INFORME TECNICO N° 0038-2025-ANA-AAA.CF/LAAO

ASUNTO : Delimitación de la faja marginal de la quebrada Río Seco.

FECHA : Huaral, 25 de marzo de 2025

Figura 13: Modificación de hitos– Quebrada Río Seco

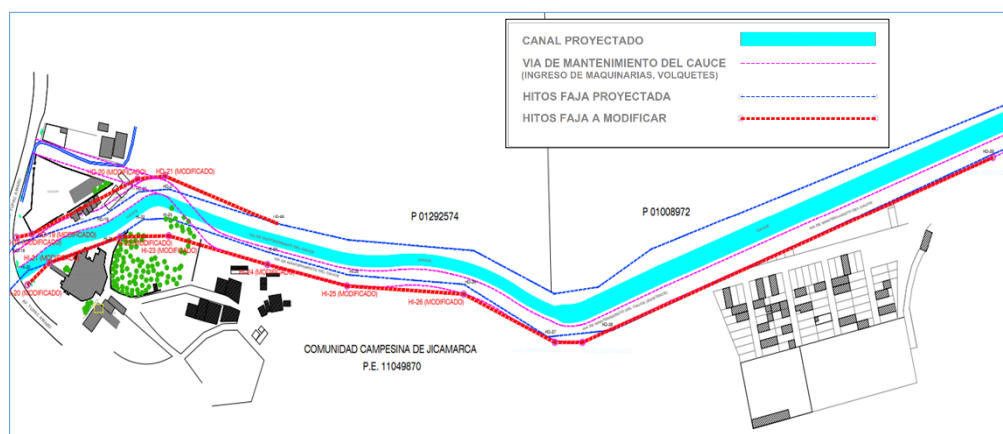
Mediante Oficio N°0012-2025-SGRD/MDC la municipalidad distrital de Carabayllo solicita que se replantee algunos hitos de la faja marginal antes de proceder con su implementación a campo, adjuntando la modificación de algunos hitos; respetando el diseño hidráulico, además de la habilitación del camino del servicio, para la mantención del cauce, garantizando así su viabilidad técnica y operativa para futuros trabajos de descolmatación y mantenimiento. Los hitos replanteados se muestran en la siguiente tabla:

Tal como indica el Oficio N°0012-2025-SGRD/MDC realizado la Municipalidad Distrital de Carabaylo, se ha considerado la reubicación de hitos mencionados en el ítem 2.10; debido a que está considerando el espacio necesario para la construcción, conservación y protección de las defensas ribereñas y del cauce, por tanto, los hitos quedan establecidos de acuerdo con la siguiente tabla:
